**Fra:** Gaute Reitan <gauterei@bfk.no>  
**Sendt:** onsdag 8. oktober 2025 14:23  
**Til:** Line Irene Danielsen  
**Kopi:** Håvard Hoftun  
**Emne:** Sv: Vedr. Norderud - krav om arkeologisk registrering frafalles

**Emne:** Vedr. Norderud og en eldre merknad fra Viken fylkeskommune om arkeologisk registrering

Under er utsnitt fra Askeladden. Planområdet markert med rødt kryss.

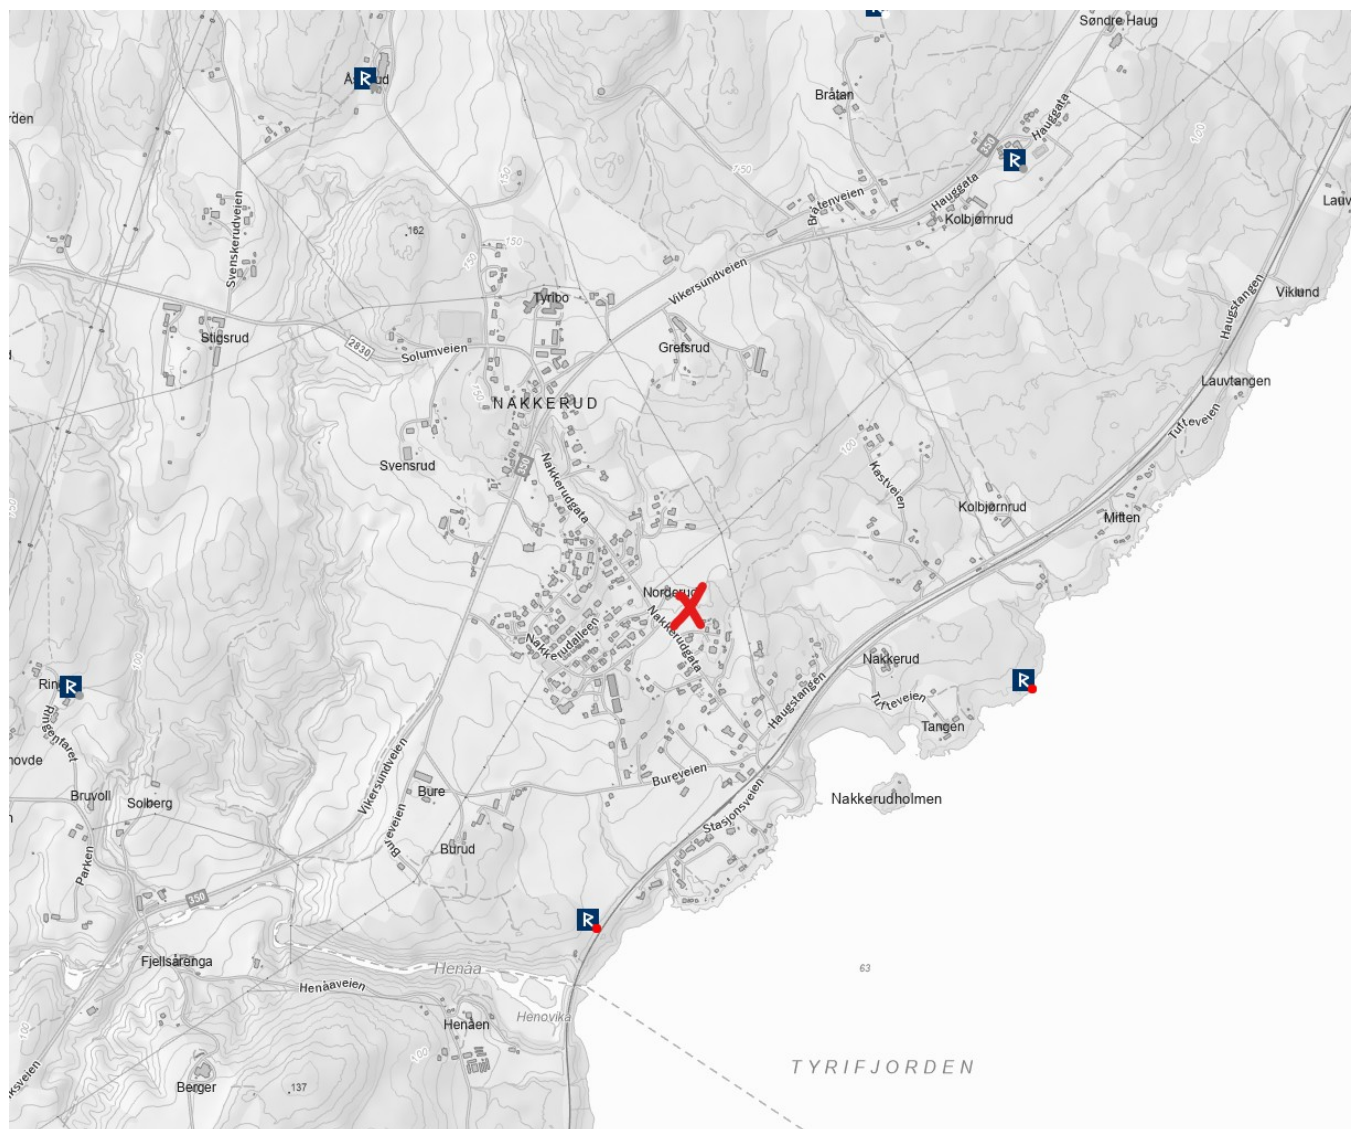
Viken fylkeskommune stilte den gangen krav til arkeologisk registrering av området i *jf. vedlegg*. Dette ble aldri satt i gang. Nå lurar jeg på om Buskerud fylkeskommune fortsatt er av den oppfatning av det er behov for dette her?

Det er svært lite dyrka mark som skal berøres jf. utsnitt under og vedlagt plankart. Det meste av den dyrka marka skal videreføres som den er og har gis LNFR-formål. Det er kun behov for noe omdisponering i randsonen pga vei/fortau. Kulturminnene registrert i Askeladden ligger også forholdsvis langt unna. Kan det f.eks. holde å innlemme en bestemmelse om at ved evt. funn skal arbeidet stanses og kulturminnemyndighetene varsles?

Dette er et veldig lite prosjekt som brått har blitt veldig kostbart, så vi hadde satt pris på om kravet til arkeologisk undersøkelse kun stilles om det ansees som en absolutt nødvendighet.

Vi har foretatt en ny vurdering av planområdet på Norderud, blant annet basert på flyfoto til ulike årstider gjennom de siste ca. 70 årene, sammenholdt med en helhetlig vurdering av det omkringliggende miljøet. Vi vurderer potensialet for at det fins automatisk fredete kulturminner i åkermarka som inngår i planen, som lavt.

### **Det tidligere meddelte kravet om arkeologisk registrering frafalles derfor.**

For å ivareta meldeplikten etter kulturminneloven ber vi derfor om at kommunen – ved positivt vedtak av planen – innarbeider følgende:

*«Dersom det under anleggsarbeid eller tilsvarende framkommer automatisk fredete kulturminner, skal arbeidet straks stanses i den utstrekning det berører kulturminnet eller dets sikringssone på 5 meter. Rette myndighet, fylkeskommunen, skal straks varsles i henhold til kulturminnelovens § 8.»*
